**EXTRAIT DU REGISTRE DES DELIBERATIONS
DU SYNDICAT MIXTE DES TRANSPORTS
EN COMMUN DE L'AGGLOMERATION TOULOUSAINE**

Séance du 08 Juillet 2015

6.1- AMELIORATIONS LIGNE A : Approbation du bilan de la concertation

BILAN DE LA CONCERTATION AMELIORATIONS LIGNE A

- **Cas de la station Jean Jaurès**

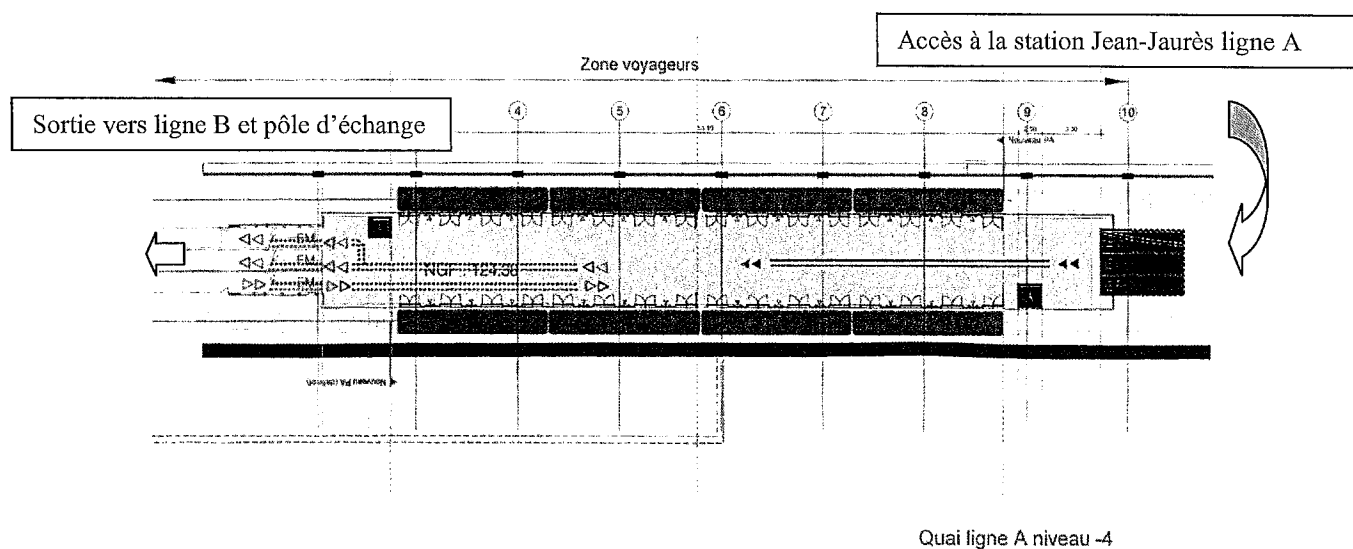
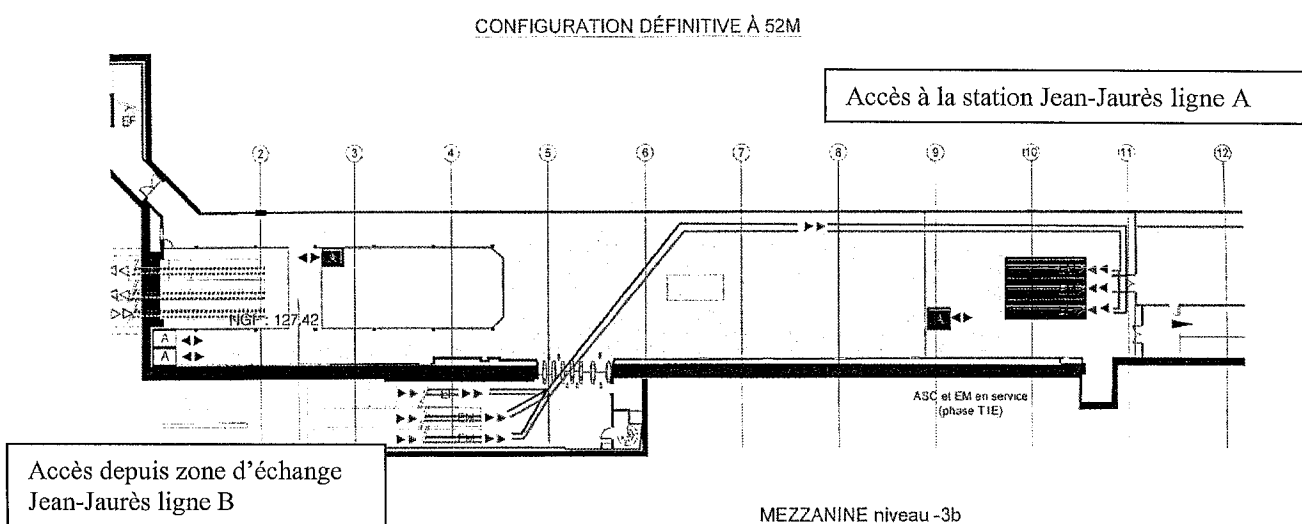
Plusieurs personnes estiment nécessaire d'améliorer les circulations dans la station Jean Jaurès, et suggèrent de lui donner une configuration à 3 quais comme sur la ligne B.

Un intervenant estime cet aménagement moins urgent que l'augmentation de la capacité de la ligne. La station JEAN JAURES sera-t-elle prête à 52m en 2019 ? Des précisions sont également demandées sur le tunnel de correspondance ligne B vers ligne A.

Les possibilités de réaménagement du quai central de la station pour y améliorer les flux ont été étudiées. Le passage à une configuration à trois quais comme sur la ligne B est très difficilement réalisable, la station Jean-Jaurès ligne A étant contigüe au parking Jean-Jaurès d'un côté et très proche du front bâti de l'autre.

La solution envisagée consiste à réaliser un tunnel de correspondance depuis la zone d'échange entre la ligne B et la ligne A au niveau -2 du pôle d'échange. Avant d'arriver à la ligne de contrôle en provenance de la ligne B, un tunnel de correspondance pourrait être proposé sur la droite permettant de rejoindre le niveau mezzanine de la station ligne A et d'accéder par un accès « Est » redimensionné à la station.

La station serait mise en sens unique avec sortie par les trois escaliers mécaniques en direction de la zone d'échange avec la ligne B.

La réalisation de ces travaux sera réalisée au plus tôt, si possible pour 2019, ou en 2020.

Les résultats des études d'avant-projet de la station Jean-Jaurès apporteront des éléments de décision complémentaires à l'automne 2016, permettant notamment de préciser le phasage des mises en services.
